გ ა ნ ც ხ ა დ ე ბ ა

წარმოებაში დაინტერესებულ პირად ჩართვაზე,

განცხადების ნომერი: AR1976484

4. მიუხედავად ამისა, მიხეილ ინაშვილმა მიმართა არქიტექტურის სამსახურს განცხადებით N AR1931610 და მოითხოვა საჩრდილობლის მოწყობა ს.კ. 01.14.08.001.056.01.001 საცხოვრებელი ბინის აივნის მთლიან პერიმეტრზე. არქიტექტურის სამსახურის გადაწყვეტილებით № 6217539 (გაცემის თარიღი: 28/11/2022) შეთანხმდა საჩრდილობლის კონსტრუქციის მოწყობა.
   (დანართი 4: 6217539 გადაწყვეტილება)

დამონტაჟდება მსუბუქი კონსტრუქციის
საპროექტო საჩრდილობელი
ს.კ. 01.14.08.001.056.01.001
საცხოვრებელი ბინის აივნის თავზე
1.00
3.55
7.50
3.30
2.90
2.80
3.00
7.90
1.10
0.00

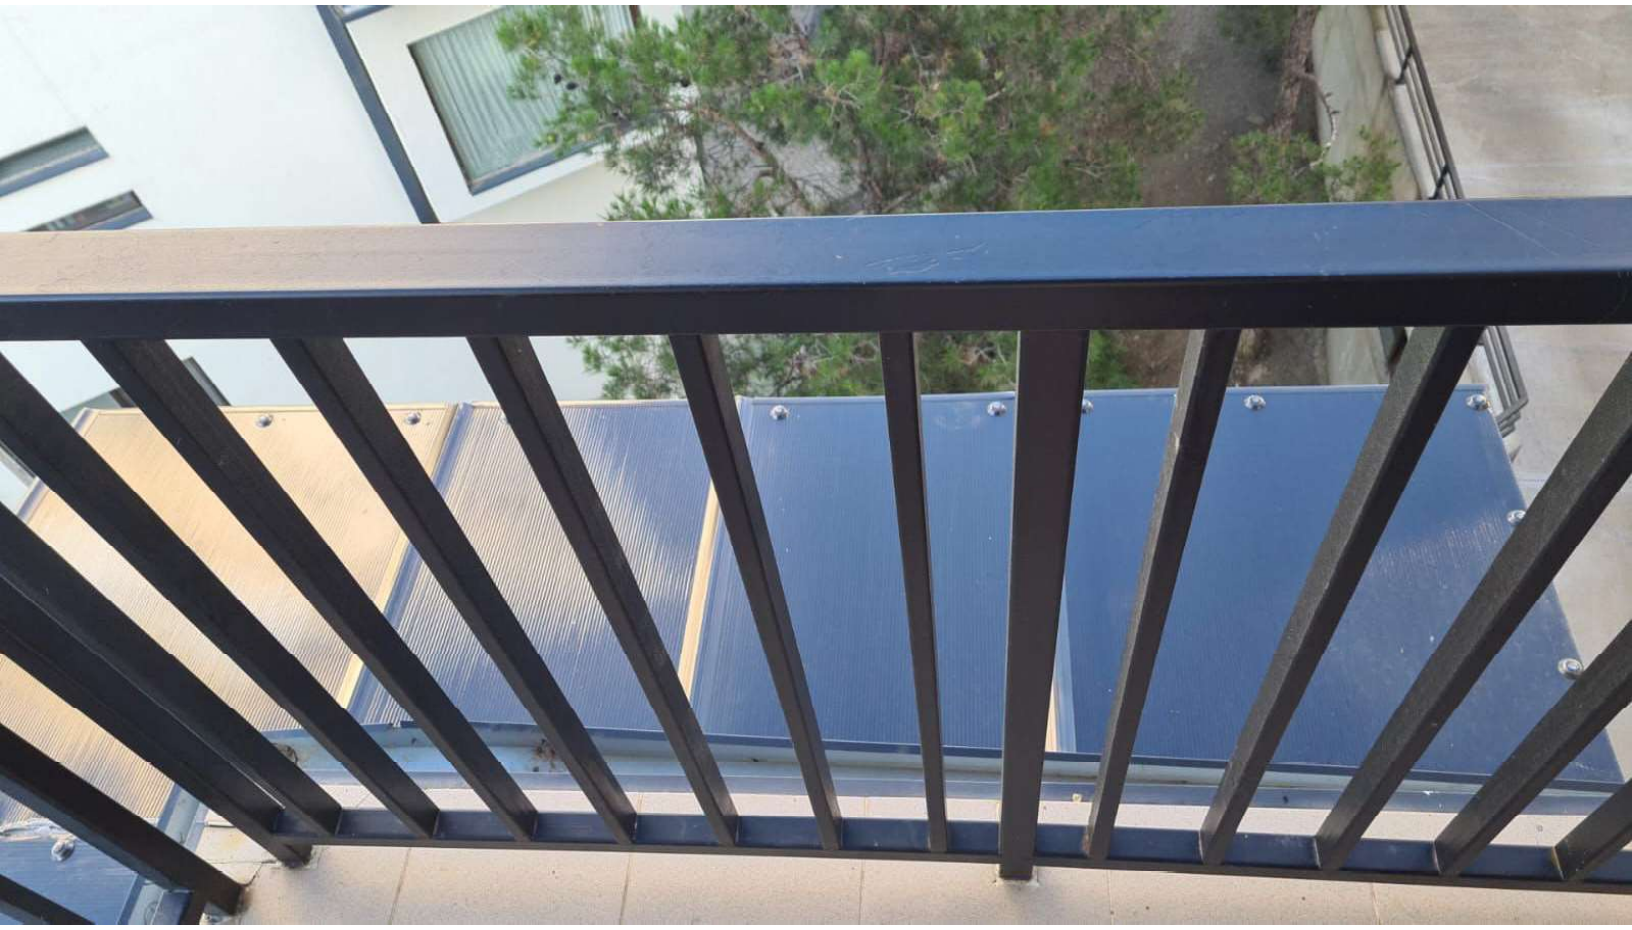
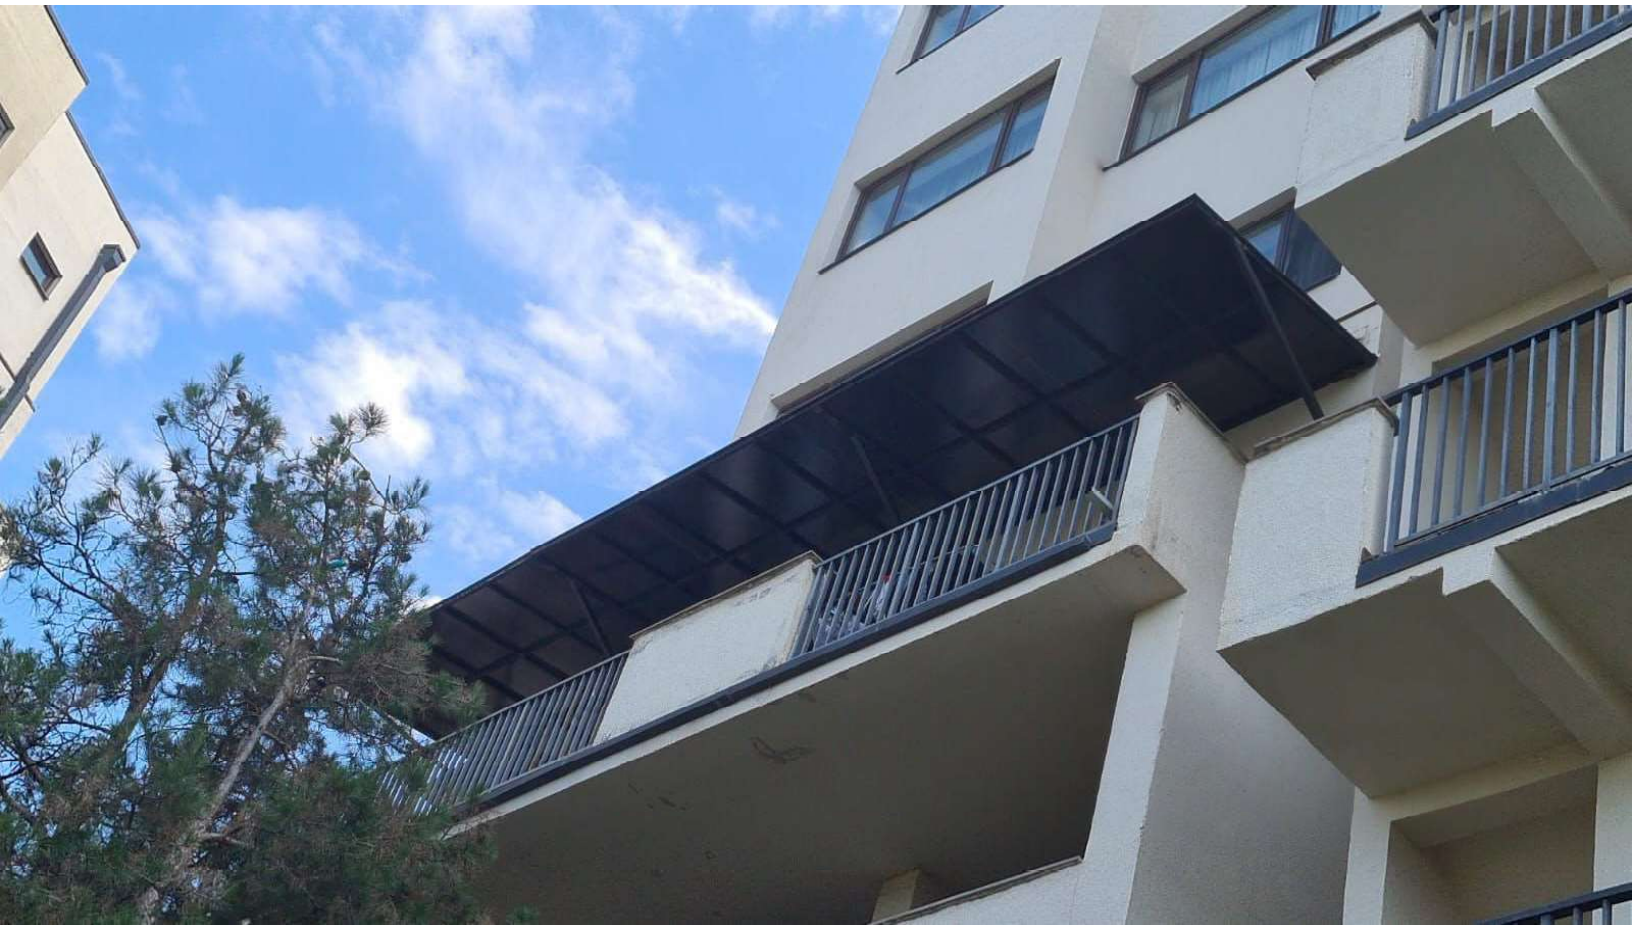
საჩრდილობელი არის 11 მეტრზე მეტი განის, 3 მეტრზე მეტრი სიღრმის შენობის ერთ მხარეს, ხოლო მას ებმის საჩრდილობლის მეორე, 2.8 მ განისა და 1 მ. სიღრმის მქონე ნაწილი. ჯამში მისი ფართობი აღემატება 36 კვ. მეტრზს, თუმცა ფოტომონტაჟი არ იძლევა იმის გაგების საშუალებას, თუ რა საიღმე უნდა ჰქონდეს. კერძოდ, საჩრდილობლის რომლის სრული სიღრმის დადგენა ფოტომონტაჟიდან საერთოდ შეუძლებელია. მხოლოდ ის დგინდება, რომ საჩრდილობლის მეორე ნაწილიდან, მისი პირველი ნაწილის გამოწევა შეადგენს 3 მეტრს, მაგრამ ვერ დგინდება რამდენია მისი გამოწევა კედლიდან. შესაბამისად იმისი ზუსტად დადგენა, რამდენად აღემატება 36 მეტრს, შეუძლებელია).
(იხ. დანართი 5: ფოტომონტაჟი)

7. საჩრდილობელი პირდაპირ მიყვება უშუალოდ გია მაჭარაძის ბინის ვიტრაჟსა და ფანჯრებს.
8. საჩრდილობლის კონსტრუქცია შენობას ემაგრება ჰორიზონტალურად და მას არ გააჩნია საყრდენი ბოძები ან სხვა საშუალება, რომელიც უზრუნველყოფდა საჩრდილობლის ვერტიკალურად დაყრდნობას.

9. საჩრიდლობლის დახრის გრადუსი ფოტომონტაჟში არ არის მითითებული.
10. ასევე, მნიშვნელოვნია, რომ აღნიშნული საჩრდილობელი განთავსებულია სადარბაზოს ბაქნის სიმაღლეზე (განსხვავებით, მანამდე არსებული, პროექტით გათვალისწინებული მცირე ზომის საჩრდილობლისგან, რომელიც არ უსწორდეობა სადარბაზოს ბაქანს), ხოლო დაშორება საჩრდილობელსა და სადარბაზოს ბაქანს შორის არის მხოლოდ 1.10 მეტრი, რაც შესაძლებელს ხდის ადამიანი თავისუფლად გადავიდეს სადარბაზოს ბაქნიდან ერთი ნაბიჯით აღნიშნულ საჩრდილობელზე და შემდეგ გია მაჭარაძის აივანზე. შესაბამისად, მოწონებული საჩრდილობელი შესაძლებელს ხდის გია მაჭარაძის ბინაში შეღწევას, ყოველგვარი დაბრკოლების გარეშე, სადარბაზოდან, საჩრდილბელზე ფეხის გადაბიჯებით. სადარბაზოდან ნებისმიერ პირს შეუძლია გადავიდეს საჩრდილობელზე, მივიდეს და შევიდეს გია მაჭარაძის აივანზე, ასევე, მისი ვიტრაჟის ფანჯრებში, ყოველგვარი დაბრკოლების გარეშე.

13. საჩრდილობლის მასალა ფოტომონტაჟიდან არ ირკვევა, შესაბამისად, არც იმაზე არის მითითება, ადვილად აალებადი მასალით კეთდება თუ რაიმე ხანძარმედეგობის მახასიათებლის მქონე მასალით. ფაქტიურად, საჩრდილებელი მოწყობილია ადვილად აალებადი პლატიკატის მასალით, რაც, შესაძლებელს ხდის მას გაუჩნდეს და გადავიდეს გია მაჭარაძის ბინაში, ვიტრაჟიდან და აივნიდან.

14. საჩრდილობლის კონსტრუქცია იმგვარად არის მოწყობილი, რომ ტექნიკურად შეუძლებელია მისი უსაფთხოების უზრუნველყოფა. ასეთი განიერ და ფართო საჩრდილობელის მდგრადობას, ფოტომონტაჟით შემოთავაზებული ჰორიზონტალური სამაგრები, აშკარაა, რომ ვერ უზრუნველყოფს და შესაბამისად, მისი კონსტრუქციული მდგრადობა აშკარად საეჭვოა. ვფიქრობთ, მცირე ქარის შემთხვევაშიც, კონსტრუქცია ვერ გაუძლებს ზეწოლას და მთელი 36

არქიტექტურის სამსახურის მიერ მოწონებული საჩრდილობელი, არღვევს სამშენებლო კოდექსის ძირითად პრინციპს - ადამიანის ჯანმრთელობისა და სიცოცხლისათვის უსაფრთხო ქალაქთმშენებლობის უზრუნველყოფას. მოწონებულ ფოტომონტაჟზე არც საჩრდილობლის დახრის გრადუსია გათვალისწიენბული (რაც უაღრესად მნიშვნელოვანია სხვა მესაკუთრეზე გავლენის დასადგენად (ნალექების დაგროვების თავიდან ასაცილებლად, ქარის დროს უსაფრთხოების უზრუნველსაყოფად), არც საჩრდილობლის ასეთი (3 მ.-ზე მეტი) სიღრმის აუცილებლობაა დასაბუთებული, არც მისი სიგრანის აუცილებლობა (ჯამში 12.05 მ.), არც ზედა მეზობლის ინტერესები, რომელიც, სადავო აქტის ძალაში დატოვების შემთხვევაში ფაქტიურად იძულებული გახდება უსაფრთხოებ უზრუნველყოს უკვე აივანზე და ვიტრაჟებზე გისოსების განთავსებით (რისი განთავსების არც სურვილი აქვს მას, ვერ დაავალდებულებს მას არქიტექტურის სამსახური, რადგან მან ბინა ისეთი სახით შეიძინა, როგორიც პროექტით არის გათვალისწინებული, და მისთვის მიუღებელია გისოსებიანი ვიტრაჟები და აივანი და რასაც, ისედაც, ვეჭვოთ არ შეითანხმებს არქიტექტურის სამსახური, რომელიც მიიჩნევს ამგვარ გისოსებს შენობის იერსახესთან შეუსაბამოდ). ასევე, მეზობლისთვის შეუძლებელი ხდება თავისი აივნით სარგებლობა ნალექიან დღეებში, რადგან სათანადო დახრის გარეშე მოწყობილი და დაუსაბუთებლად ღრმა საჩრდილობლიდან უხვი ნალექი პირდაპირ მის აივნაზე და ვიტრაჟის სარკელში შეედინება. აქვე, გია მაჭარაშვილი ენდო არქიტქურის სამსახურს, როდესაც შეიძინა ბინა, რადგან სწორედ არიქტურის სამსახურის მიერ შეთანხმებული პროექტი ითვალისწინებდა მისი ქვედა მეზობლისთვის მცირე ზომის საჩრდილობელს, და არა უშველებელ, 36 კვ.მ. საჩრდილობელს, რომელიც მისი ბინის მთელ პერიმეტრს მიუყვება ფადასდის ერთ მხრარეს, რომელიც ნებისმიერი პირისთვის ხელმისაწვდომს ხდის მის აივანზე გადასხვლას სადარბაზოდან, რომელიც არ აკმაყოფილებს არავითარ უსაფრთხოების სტანდარტსა და რომლის მოწყობაც კონსტრუქციულად დაუშვებელია. ამდენად, არქიტექტურის სამსახური ვალდებული იყო წარმოებაში დაინტერესებულ პირად ჩაერთო გია მაჭარაშვილი, გაეთვალისწინებინა მისი ინტერესები, მოეთხოვა კონსტრუქციული დასკვნა ამგვარი, აშკარად კონსტრუქციულად არამდგრადი ნაგებობის განთავსებაზე. სათანადო მოკვლევის შემთხვევაში, არქიტექტურის სამსახური არ მოიწონებდა ფოტომონტაჟზე გამოსახულ საჩრდილობლის კონსტრუქციას, რომლიც არც შენობის არქიტექურულ პროექს შეესაბამება, არც პროექტის ავტორის თანხმობით არის შედგენილი, რომლიც ამახინჯებს შენობის ვიზუალს, აუარესებს ზედა მეზობლის უსაფრთხოებას, რომლის განთავსების არც საჭიროება არსებობს და არც აუცილებლობა, რომელიც ეზოში გავლასაც კი სახიფათოს ხდის ადამინის სიცოცხლისა და ჯანრთელობისთვის. ამდენად, ვფიქრობთ, რომ სათანადო მოკლვევის შემთხვევაში არქიტურის სამსახურმა ყოველივე ზემოაღნიშნული ფაქტის გათვალისწინებით, უნდა გააუქმოს მის მიერ გაცემული გადაწყვეტილება,
